荆东安置房及周边附属配套工程项目（学生街）

规划建筑方案设计(方案变更)

2020.10

设计单位	福建一建集团有限公司	工程名称	荆东安置房及周边附属配套工程项目（学生街）	图 名	5#楼三层平面图	图 别	方 案
						日 期	2020. 10

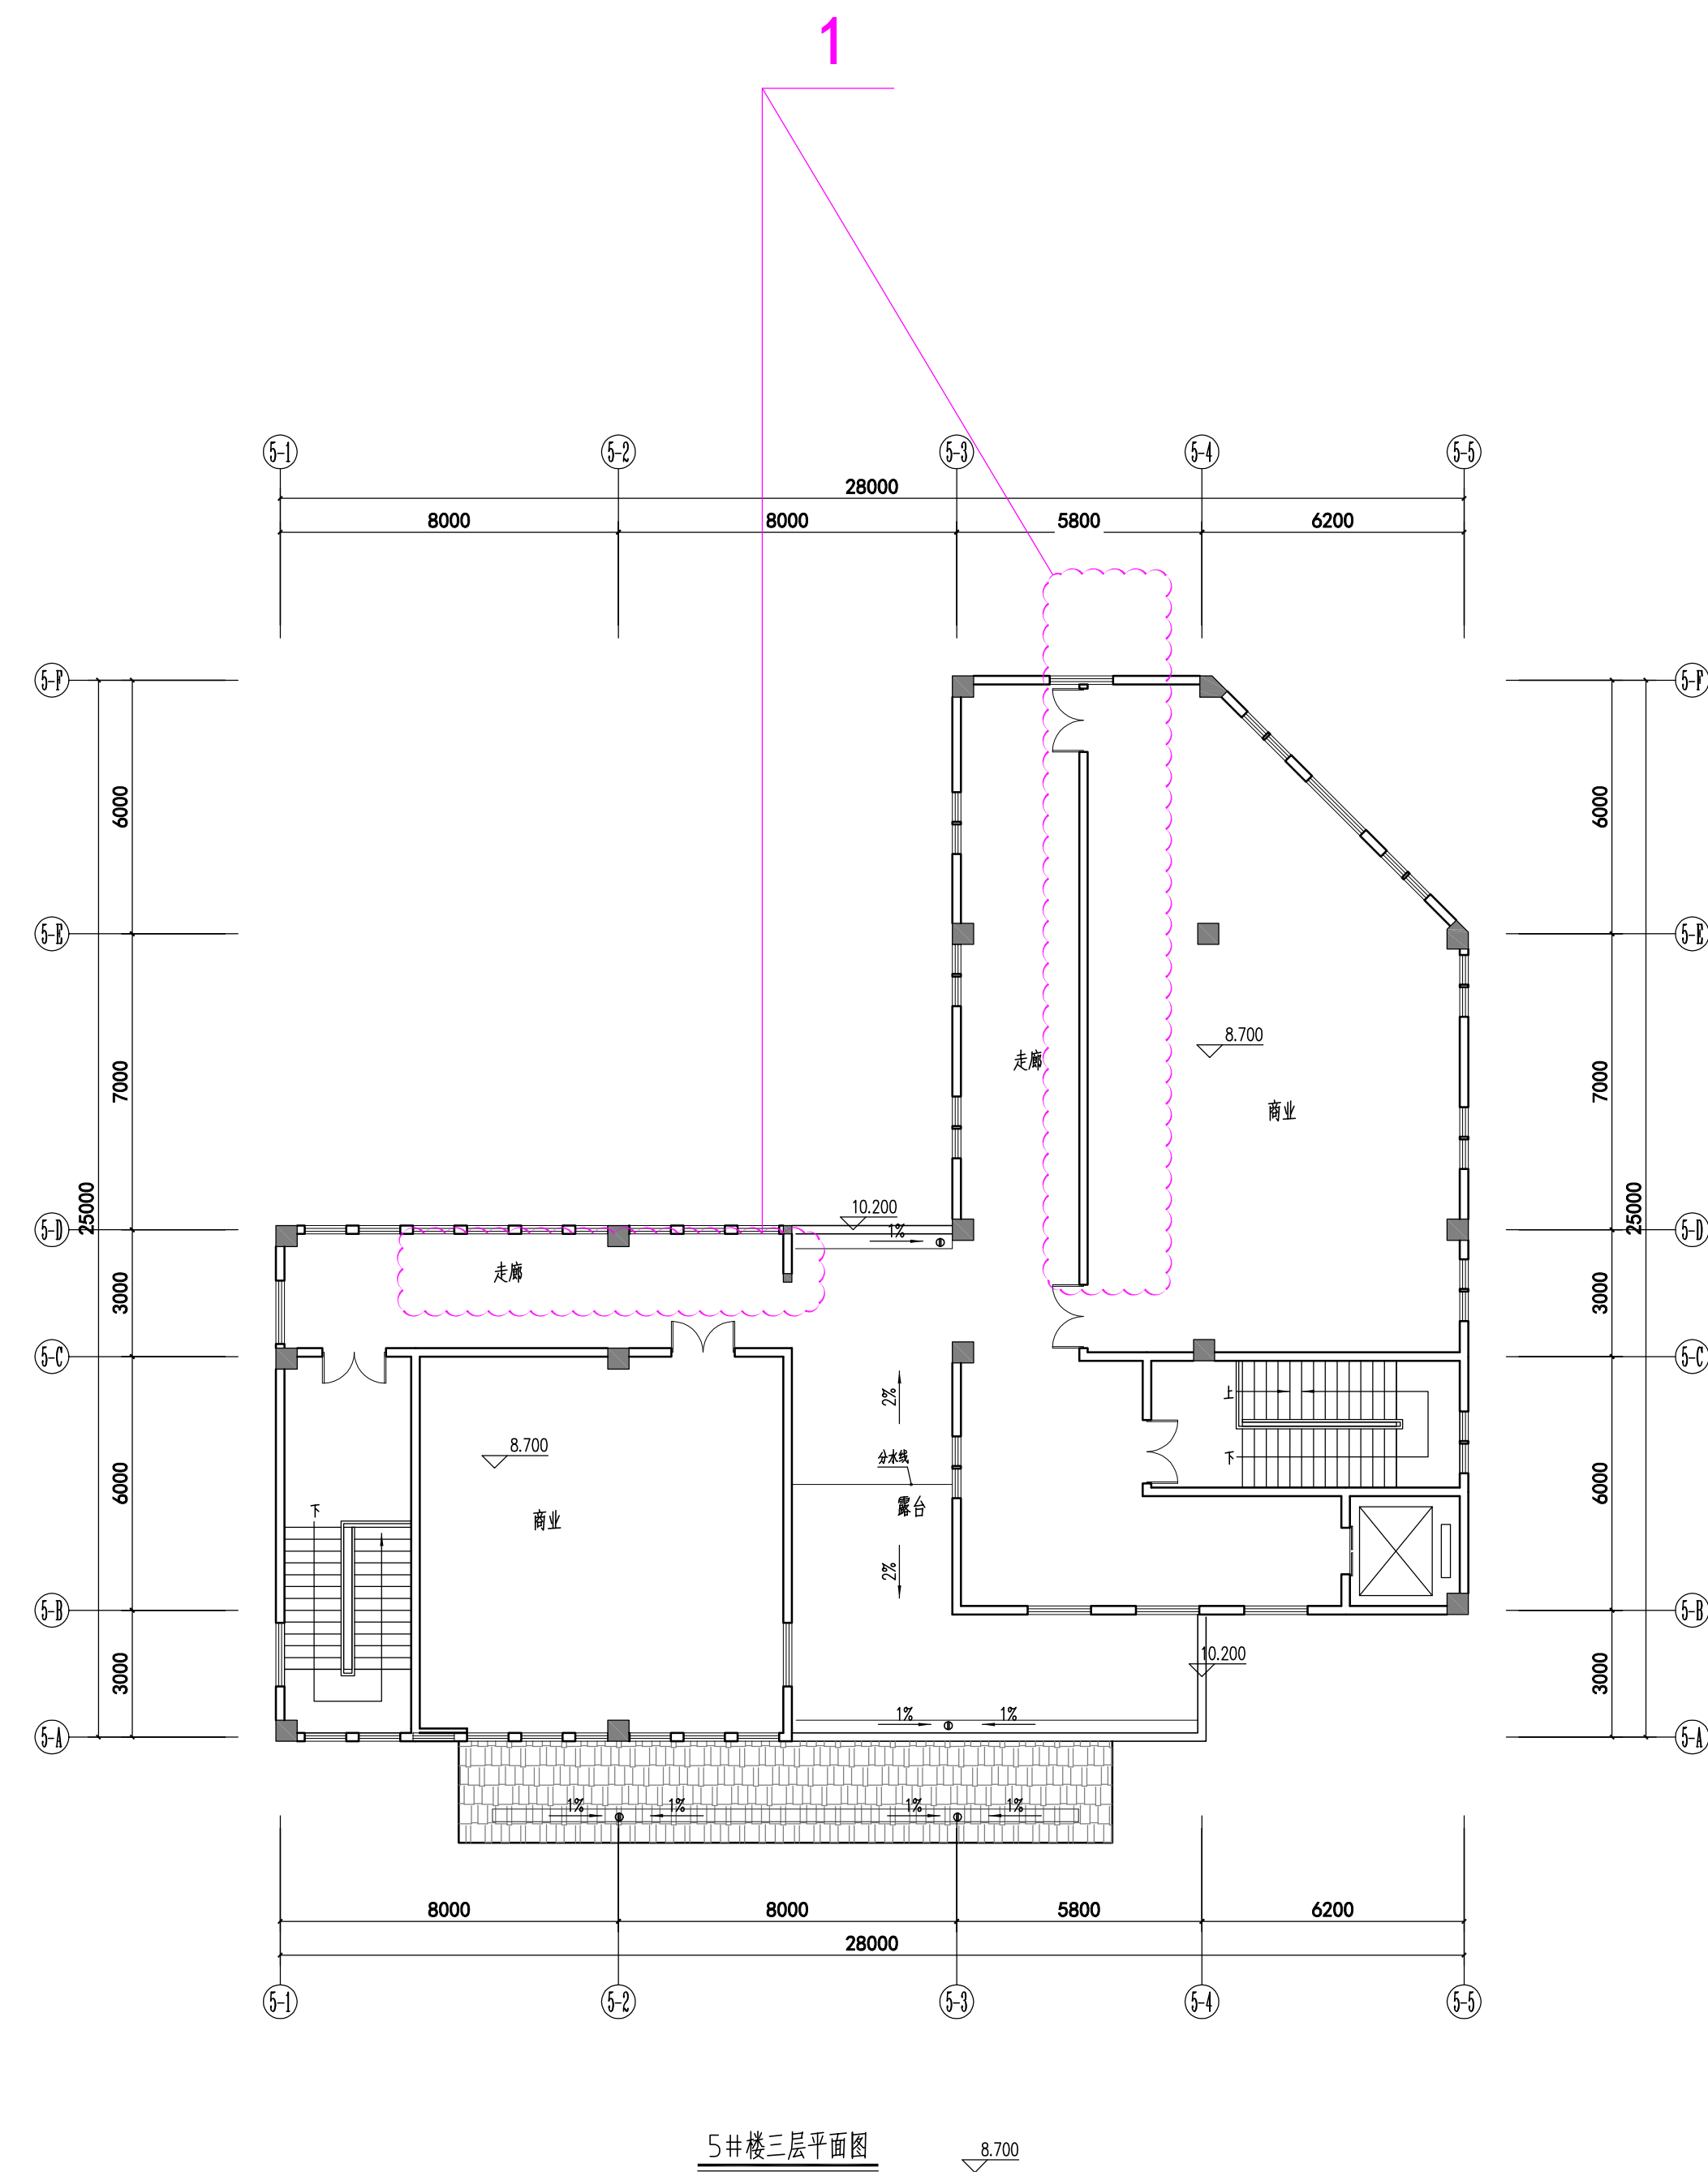
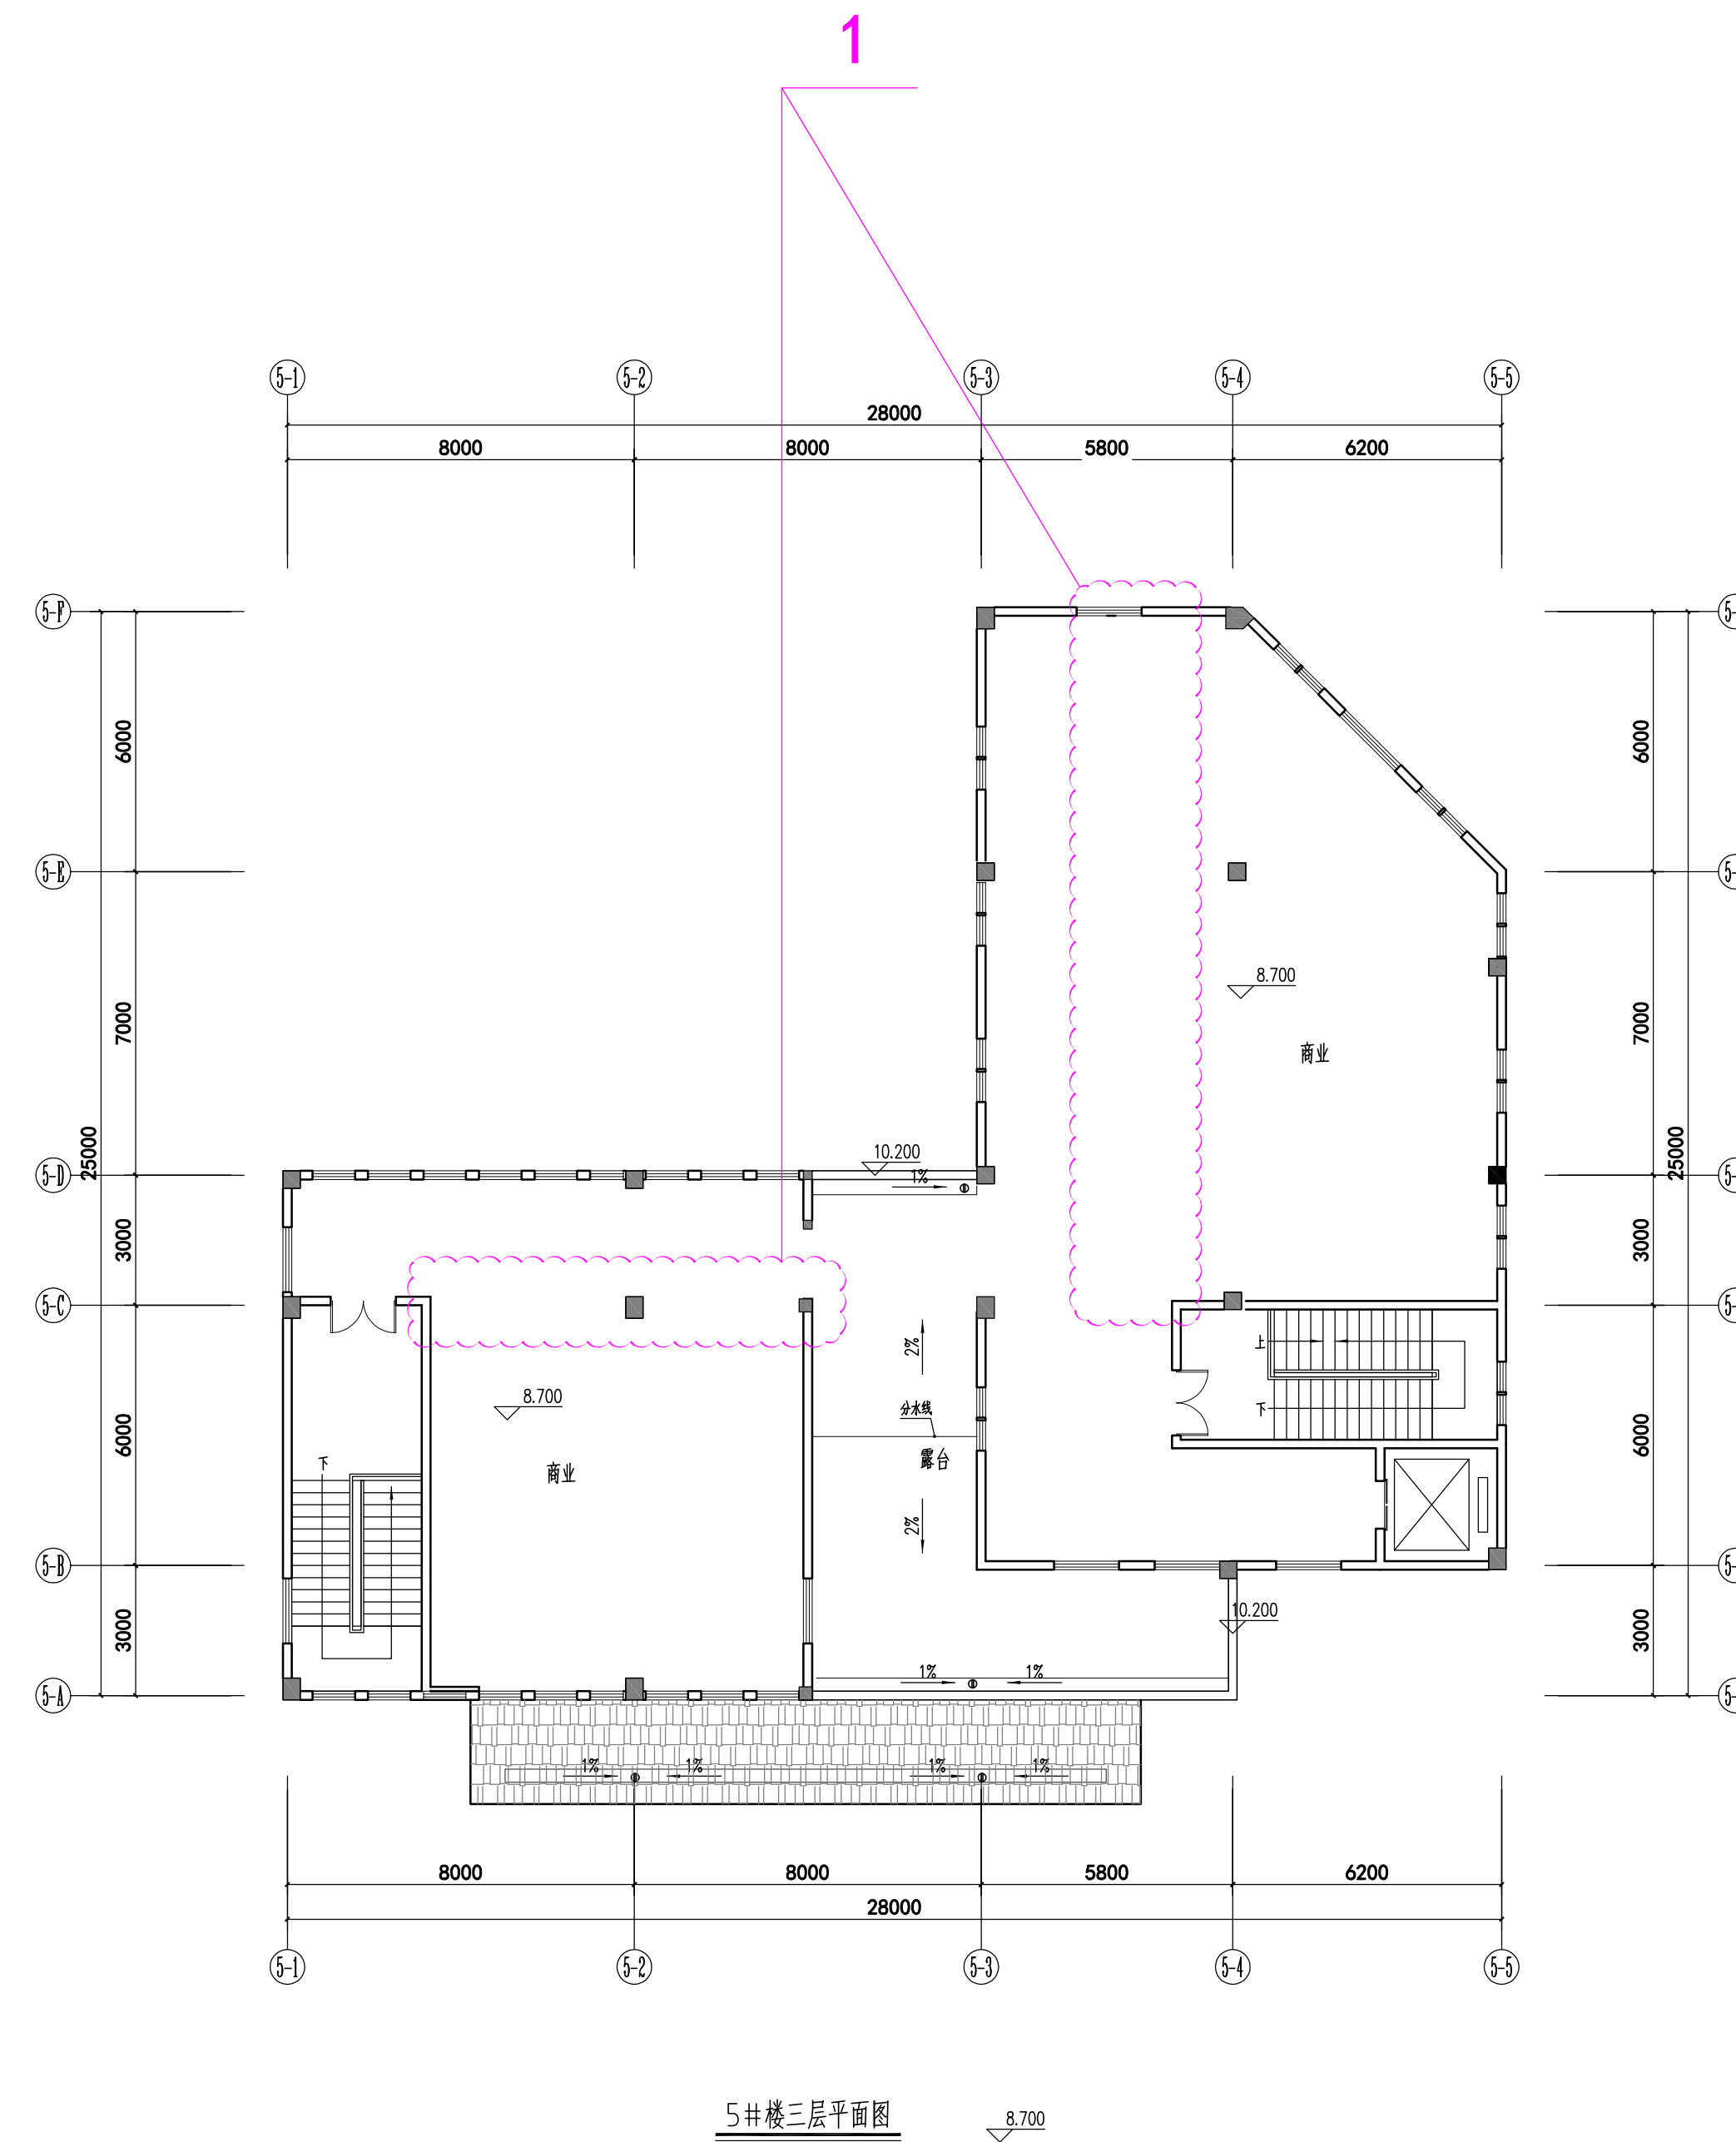
1. 取消分隔墙体 and 门
